## SERVICE INFO – LuK 0061

### הנחיה בטרם התקנה

גלגל תנופה כפול מסה מק"ט - 11 0363 415

איור 1: גלגל תנופה כפול מסה מק"ט - 11 0363 415

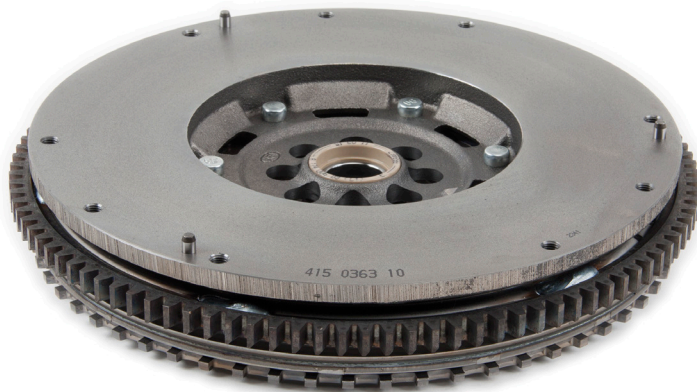
במידה ובמהלך התיקונים יש צורך בהחלפתו של גלגל התנופה כפול המסה, אנחנו בשפולר אוטומוטיב אפטרמרקט ממליצים על שימוש ב- LuK RepSet מק"ט - 626 3077 00. המצמד המוגדל אשר נמצא בערכה הזו מספק יכולת העברת מומנט גדולה יותר מאשר המצמד אשר מותקן מקורי ברכבים הללו, על כן הוא מספק גם יותר אפשרות לספיקת "עודפי מומנט" בזמן העבודה בעומס גדול.

רכבי ניסאן נבארה וניסאן פת'פינדר לעיתים קרובות עובדים בתנאי עבודה קשים בצורה קיצונית באופן יחסי. נסיעה באופן קבוע ב"שטח" או גרירת נגרר עלולים לגרום לשחיקה בטרם עת של המצמד וגלגל התנופה כפול המסה (DMF).

ניתן להשתמש ב- LuK RepSet בעל מק"ט - 626 3077 00 בשילוב גלגל התנופה המקורי או עם- LuK ZMS 415 0363 11.

שים לב יש לוודא קיום הנחיות יצרן הרכב בנושא זה!
